Datum: 2020-03-17

Detaljplan för Handel mm vid Backavägen inom stadsdelen Backa i Göteborg

Granskningsutlåtande

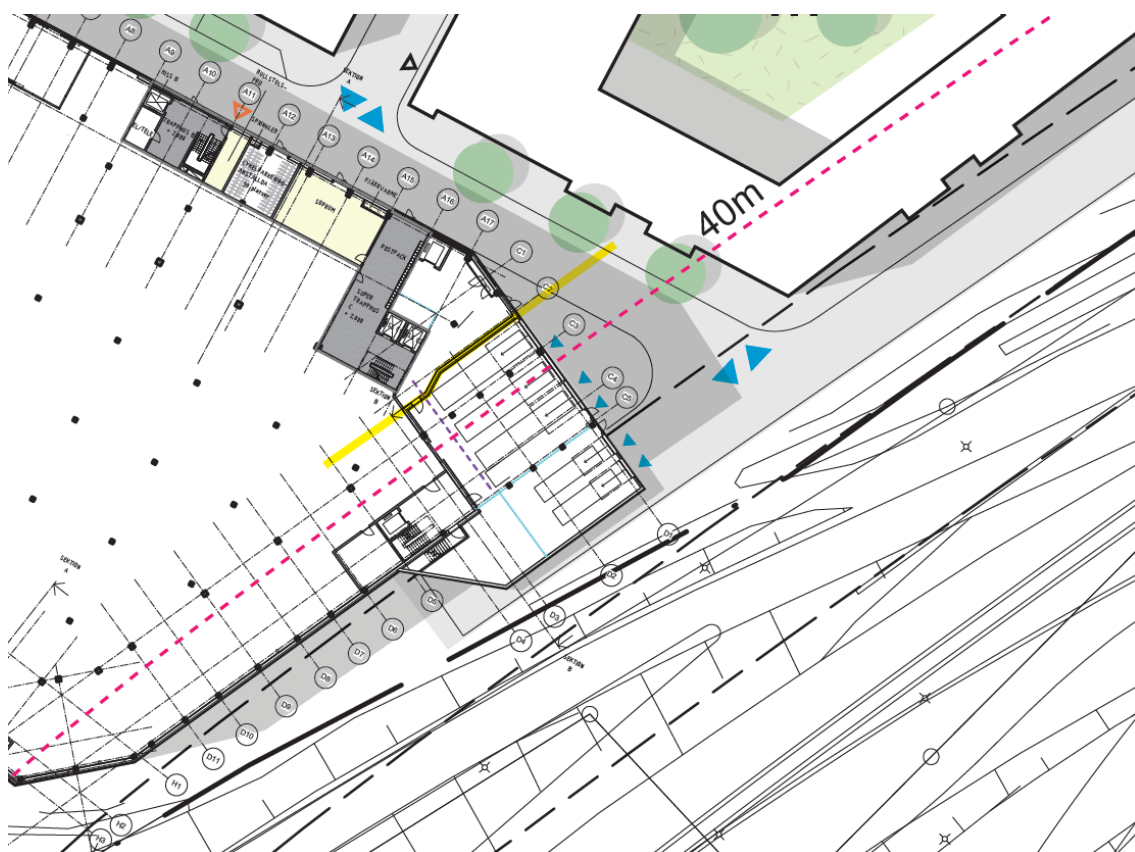
Det bör regleras att parkeringshuset i söder blir ett reellt skydd för skolan gällande luftföroreningarna. Parkeringshuset ska vara uppfört innan skolbyggnad tas i bruk och parkeringshuset förses med täta fasader mot skolan. Trafiken till och från parkeringshuset bör planeras i relation till skolan.

Nya bestämmelser har införts för att reglera parkeringshuset i söder. Riskutredningen har tittat närmare på att ha en sluten fasad mot angränsande byggrätt istället för mot leden för att begränsa avgaserna inne på fastigheten. Det fungerar riskmässigt och är avstämt med räddningstjänsten. Det har införts krav på att parkeringshuset är byggt innan slutbesked ges för ändrad användning eller påbyggnad av befintlig bebyggelse (a2). Dessutom har minimi höjden på parkeringshuset höjts till +10 för att ge ett bättre skydd för bakomliggande verksamhet.:

b3- Parkeringshuset ska förses med sluten fasad i obrännbart fasadmaterial mot angränsande byggrätt.

a2- Innan slutbesked ges för påbyggnad eller ändrad användning ska parkeringshus mot Lundbyleden vara uppfört.

Parkeringshuset ger en skärmande funktion för bakomliggande verksamhet. Det regleras även att infart till parkeringshuset ska ske från söder för att begränsa trafiken inom kvarteret. Exakt placering av entréer får studeras i bygglov. Entréer mot leden är inte tillåtet på de vid leden närmast liggande byggrätterna men entréer mellan parkeringshus och bakomliggande byggnad behövs och utgör ingen risk.
